Результаты экспертизы целевой переоценки безопасности (стресс-тесты) энергоблоков ОП РАЭС с учетом уроков аварии на АЭС «Фукусима-1»

Задачи экспертизы, критерии оценки

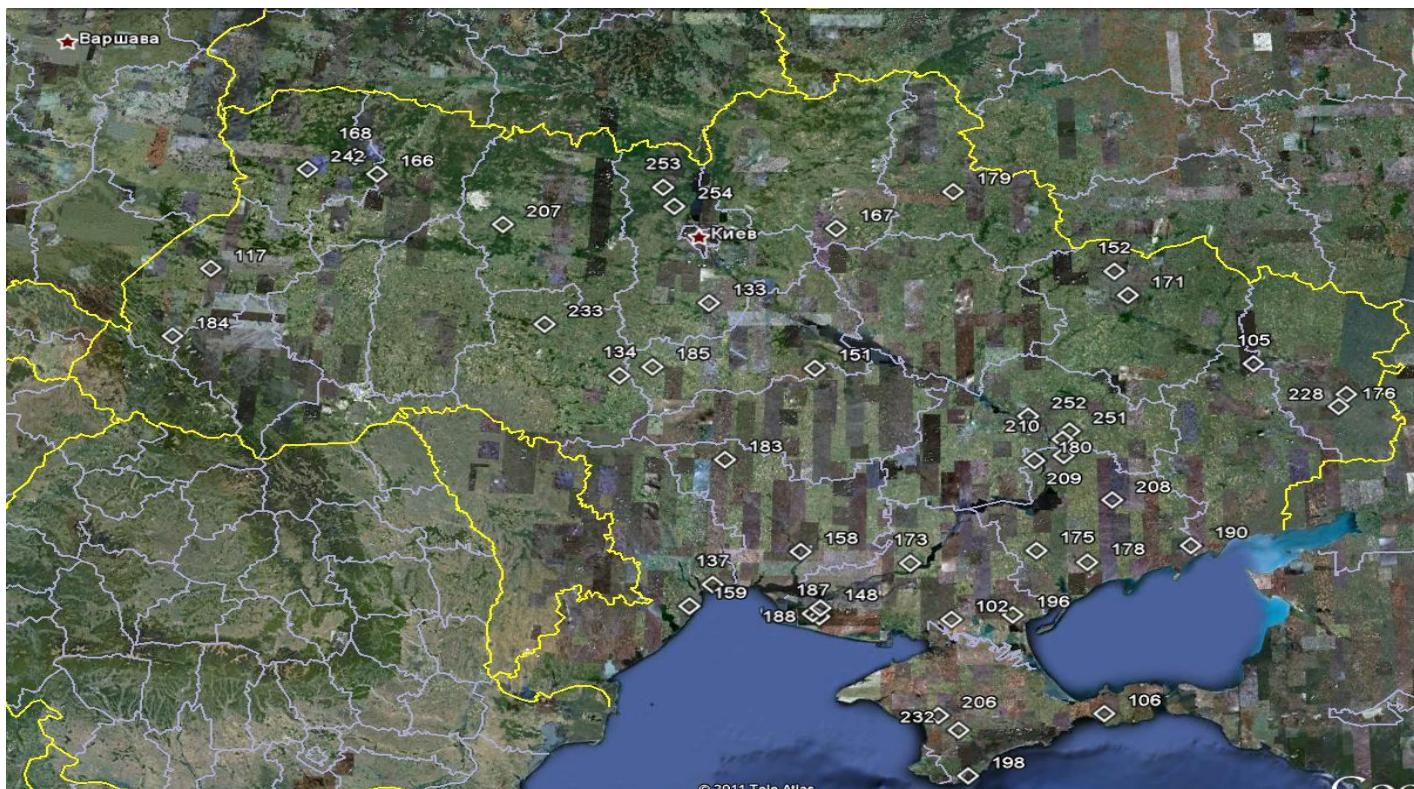
Трубопроводы

- Трубопроводы, необходимые для выполнения функций безопасности (останов реактора, локализация, отвод тепла к конечному поглотителю)

–трубопроводы главного циркуляционного контура, системы аварийного охлаждения, системы компенсации объема, системы главных паропроводов ПГ, системы питательной воды ПГ

- Трубопроводы других систем, важных для безопасности, способны выполнить свои функции в зависимости от их классификации по сейсмостойкости

- **Вывод:** необходимо завершить оценку трубопроводов на сейсмическое воздействие не ниже 0,1g
